**AVIS RELATIF À LA PROTECTION
CONTRE LES EVENTUELS EFFETS NOCIFS ET NUISANCES
PROVOQUÉS PAR LES RAYONNEMENTS NON IONISANTS
GÉNÉRÉS PAR DES ANTENNES ÉMETTRICES STATIONNAIRES**

Commune : REMICOURT - Exploitant : TELENET GROUP

Référence exploitant : LG2351M

Rapport n° 2573 / 2023

Figure 1 : Vue en plan des lieux de séjour et des points de contrôle

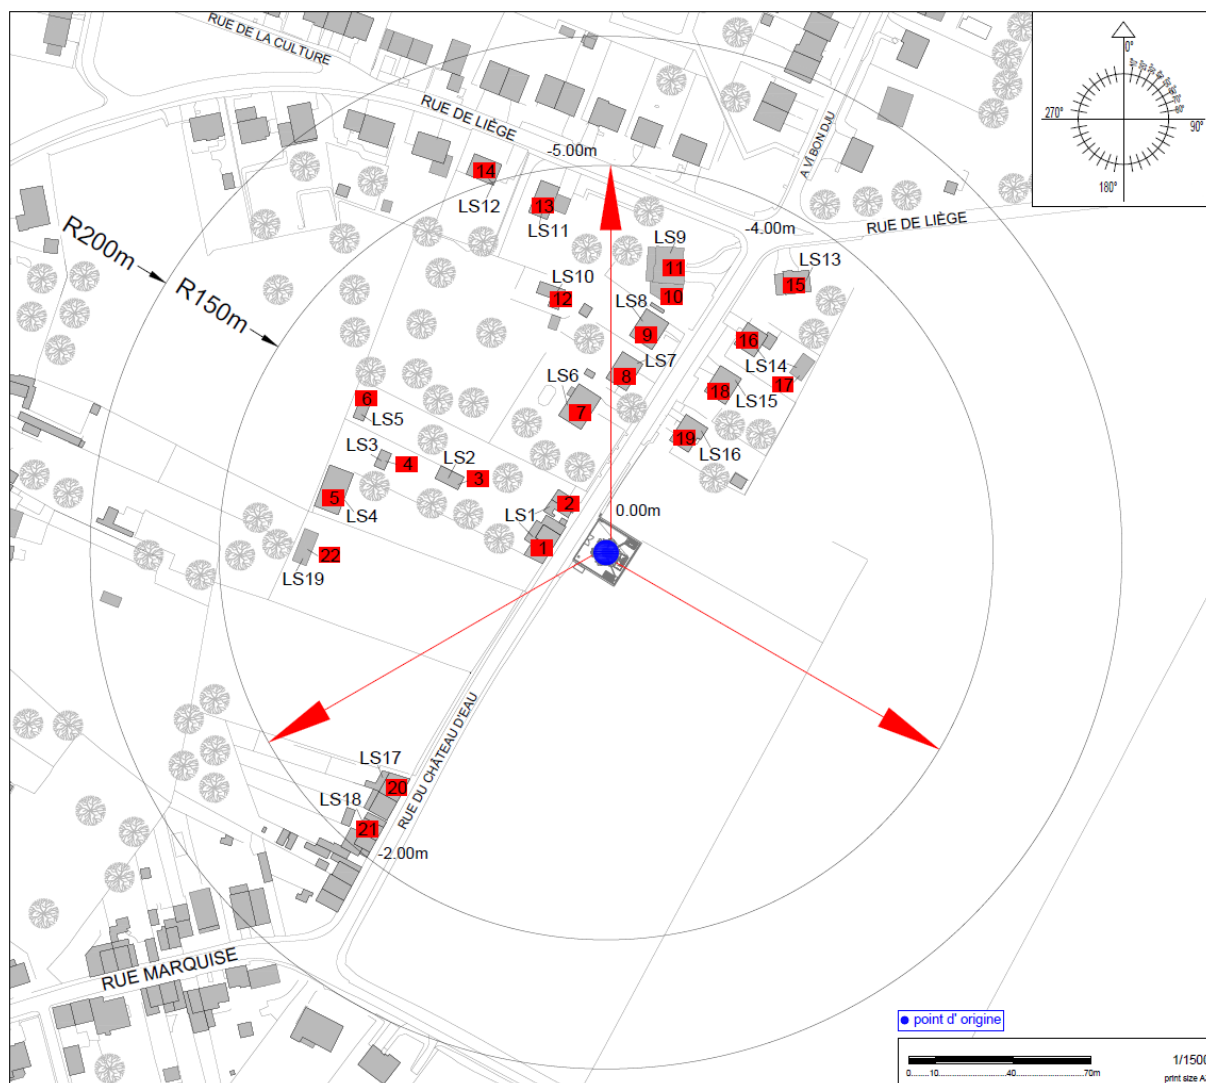
Les fréquences d'émission, la puissance rayonnée par chacune des antennes et leur gain permettent de déterminer le rayon de la zone à analyser. Tout dépassement de la limite par installation est exclu en dehors de cette zone. Le tableau 2 reprend les 35 LS² pour lesquels l'indice d'exposition est le plus élevé. Les différentes colonnes indiquent :

- le numéro du point de contrôle repris sur un des plans de la figure 1;
- le numéro du LS dans lequel se trouve le point de contrôle de la 1^{ère} colonne ;
- l'atténuation d'obstacle prise en compte pour le calcul de l'indice d'exposition dans le LS ;
- le résultat du calcul de l'indice d'exposition.

En ce qui concerne les antennes de l'installation mentionnées dans le tableau 1, la distance maximale à laquelle la limite pourrait être atteinte, à l'extérieur, est égale à 161,7 m. S'il n'y a pas de LS à une distance inférieure, les antennes respectent forcément la limite d'immission.

Dans le cas des LS situés à l'intérieur des bâtiments, une atténuation d'obstacle est prise en compte et il en résulte que la distance maximale à laquelle la limite pourrait être atteinte se réduit à 114,4 m.

Les résultats de l'évaluation décrite au paragraphe 4 indiquent que les antennes émettrices stationnaires de l'installation faisant l'objet du présent avis ne produisent pas, dans un lieu de séjour, un rayonnement électromagnétique maximum supérieur aux limites fixées à l'article 4 du décret.

Figure 2 : Vue en plan des installations d'antennes dans un rayon de 300 mètres autour de l'installation faisant l'objet de la demande d'avis

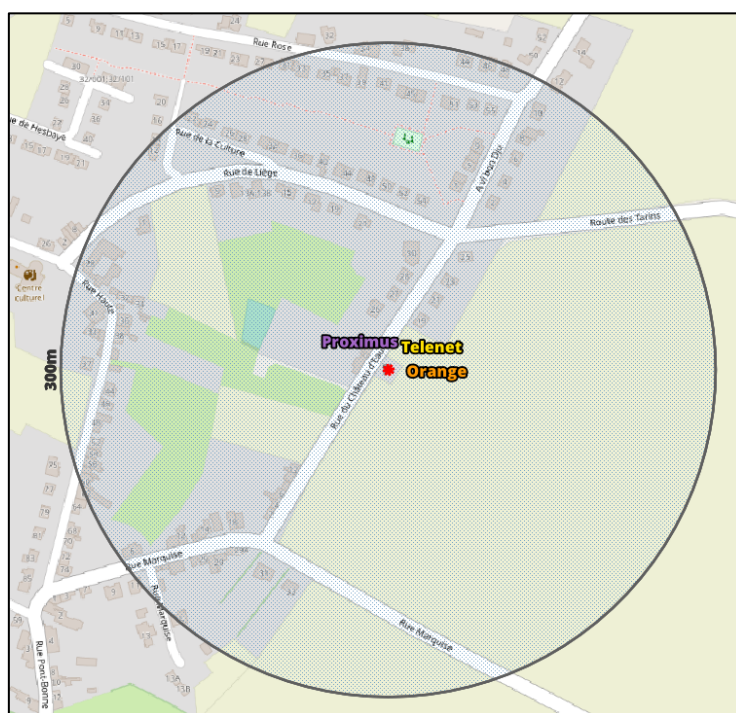
Le plan en projection verticale de la figure 2 indique la localisation des antennes actives éventuelles visées par le décret et situées dans un rayon de 300 mètres autour de l'installation référencée dans le paragraphe 2. Les données de localisation de ces antennes et les avis correspondant sont accessibles via le cadastre en ligne des antennes émettrices stationnaires⁶.

Compte tenu du nombre d'installations localisées dans la figure 2, il apparaît que l'intensité du rayonnement électromagnétique généré, dans les lieux de séjour situés à proximité de l'installation référencée dans le paragraphe 2, par l'ensemble des antennes émettrices stationnaires de l'ensemble des exploitants du même site d'antennes émettrices stationnaires respecte la limite fixée à l'article 4, § 2 du décret.
